## Servo-Domplatte, LOGO 500/600 Carbon

Artikelnummer: 04624

Hersteller: Mikado

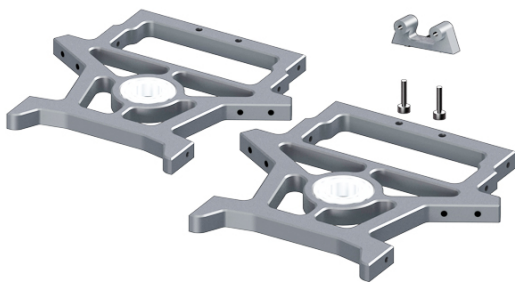
In der neuen Serie ist das Nick Servo mehr in die Mitte positioniert worden. Damit ist auch der Abstand der Befestigungsbohrungen für den Taumelscheiben Halter von 16mm auf 9mm verkleinert worden.
